Bilag 2 Henvendelser modtaget i høringsperioden

Høringssvar vedr. Lokalplan Carlsberg II, tillæg 6

Metro Cityring. Metroselskabets bemærkninger til forslag til tillæg nr. 6 til lokalplan nr. 432 Carlsberg II

Forslag til ændring af bestemmelser fra KK		CBY's bemærkninger til de foreslåede ændringer
1	<p>Eksisterende endrindere foreslås på lokalplanens områder på lokalplanlægning nr. 6 fjernes den røde kant omkring Brygssiloen (3.11) som vist nedenfor.</p> 	<p>CBY kan ikke acceptere forslaget, da det mindsker fleksibiliteten. Den røde markering rundt om Bryghussiloen skal opretholdes, så bygningen også fremadrettet har status af "bevaringsværdig bebyggelse, der må fjernes på særlige vilkår".</p>
2	<p>Følgende ændringer foreslås i bestemmelserne: § 5, stk. 1, pkt. 1.</p> <p>For ny bebyggelse gælder de på tegning nr. 5A viste retningsgivende maksimale etageantal, undtagen for delarealer i område I-IV, hvor maksimale etageantal er fastlagt på tegningerne nr. 8B, 9B, 10B, 11A, 12A, 13A, 14B, 15B, 16B og 17B. Højden på den på tegning nr. 6 markerede bevaringsværdige og fredede bebyggelse må ikke forøges, dog kan Teknisk- og Miljøforvalger dispensere til en øget højde (...)</p> <p><i>Ko

Snit der viser mulig indrykning af 4. sal så det skrå højdegrænseplan ikke brydes

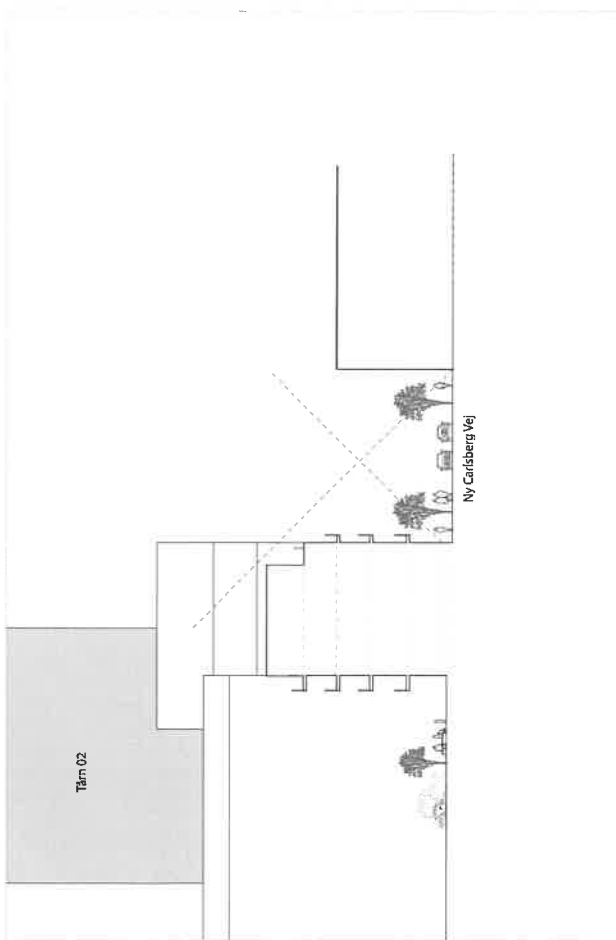
3	<p>Eksisterende ændringer foreslås i bestemmelserne: § 5, stk. 12.</p> <p>Uanset bestemmelserne i stk. 2, 3 og 5 om opførelse af maksimalt bruttoareal af bygninger indenfor delarealer og i område I, II og IV kan der flyttes op til 3.000 m² mellem område I, II og IV eller mellem delarealer inden for samme område. Herefter kan der i forbindelse med ombygning af Maskincentralen, Koldhuset og Matasilla flyttes bruttoareal fra område I, II og IV til delareal II.</p> <p><i>Kommentar</i> <i>Envis der i forbindelse med ombygning af fredet bebyggelse som nævnt ovenfor, er behov for at flytte bruttoareal til område II. Ombeholdes det at flytte bruttoareal fra byggefelt ved Akneravningsfabrikken (både mod J. Jørgensen Skov og J. C. Jacobsens Have) og fra byggefelt ved Eilofanporten. I de nævnte byggefelter sammenbygges nybygget med bevaringsværdige og fredede bygninger. Et lavere etageantal og dermed et mindre volumen vil betyde, at de skrabte kulturværdier i højere grad kan opleves i deres egen historiske og arkitektoniske kontekst.</i></p>	<p>CBY foreslår, at Lagerkælder 3 ligeledes bør tilføjes listen med fredede bygninger, da denne også er beliggende i område IIC, og der arbejdes med et projekt, hvor der tilføjes bygningen en mindre tagetage.</p>

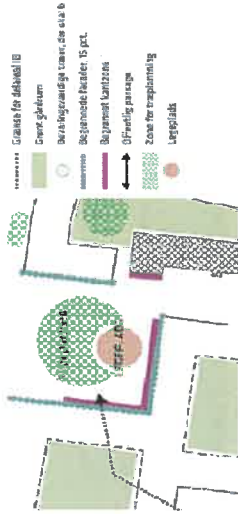
<p>6</p> <p>Lokalplantegegning nr. 17B ændres som vist nedenfor, hvor etageantallet angives som 5/6 etager – se rød cirkelmarkering.</p>  <p>Illustration: Udvalgt af lokalplantegegning nr. 17B med blåt skitseret for etageantal.</p> <p>Køles Plads</p>	<p>CBY kan acceptere forslaget.</p>
<p>7</p> <ul style="list-style-type: none"> Følgende ændringer foreslås i bestemmelsen: §6, stk. 10, pkt. 8. <p>Tagterrasser og værn ved tilhørende tagterrasser</p> <p>Tagterrasser og værn i forbindelse med tilhørende tagterrasser skal trækkes mindst 1,2 meter tilbage fra de underliggende etages facadeplan, jf. lokalplantegegning nr. 18. Ved tilhørende etager, hvor der foretages flere tilbagetrækninger over hinanden, gælder kravet kun for det underste niveau. Værn om altaner skal være i spinkel, åben konstruktion og fremstå helt eller delvist transparent.</p> <p>Særlige hensyn til kulturarven</p> <p>(...) Tegningerne og værn skal trækkes mindst 1,2 meter tilbage fra de underliggende etages facadeplan. Længs de på tegningerne nr. 14C, 15C, 16C og 17C med gult markerede strækninger skal tagterrasser og værn også trækkes mindst 3 meter tilbage fra de underliggende etages facadeplan (...)</p> <p>Udførelses- og værn</p> <p>Værn om etageplan skal være i spinkel, åben konstruktion og gennemsigtigt eller delvist transparent.</p> <ul style="list-style-type: none"> Følgende ændringer foreslås i lokalplantegegningerne: Der tilføjes en lokalplantegegning nr. 18, som vist på næste side, der illustrerer, hvorledes bestemmelsen ovenfor, §6, stk. 10 pkt. 8, skal forstås, idet bestemmelsen har været vanskeligt at forstå tydeligt. Tegningerne illustrerer også hvorledes bestemmelser om øvrige tilbagetrækninger skal forstås. 	<p>CBY er ikke enig i forslaget til ændring om, at værn altid skal trækkes 1,2 meter tilbage, da bestemmelsen er umulig, og hindrer, at der kan etableres ordentlige tagterrasser til ophold. Bestemmelsen vil medføre, at friarealet på tage mindskes, og dette får betydning for, om der kan etableres daginstitutioner med tilstrækkeligt friareal på tage. Herudover er bestemmelsen direkte ødelæggende for, at foreninger som eksempelvis Østergro kan etableres på tagene i Carlsberg Byen. CBY mener, at det er en kvalitet i oplevelsen af byen, at man fra gaden kan se, at der er liv også på tagene, og at beplantning og ophold kan etableres helt ud til facadekanten. Dette er med til at sikre "øjne" i byen, og oplevelsen af sikkerhed og den grønne by. På strækninger mod kulturarv vil KK tilføje "gule markeringer" på tegningerne 14c, 15c, 16c og 17c. Det er ikke klart, hvor disse strækninger er, og om de er mere omfattende end de markeringer, der pt. er vist på tegningerne med sort prik markering. Såfremt der er tale om yderligere udstrækninger af markeringerne, er CBY ikke enig i bestemmelsen, der igen vil begrænse ordentlige tagterrasser m.v.</p>
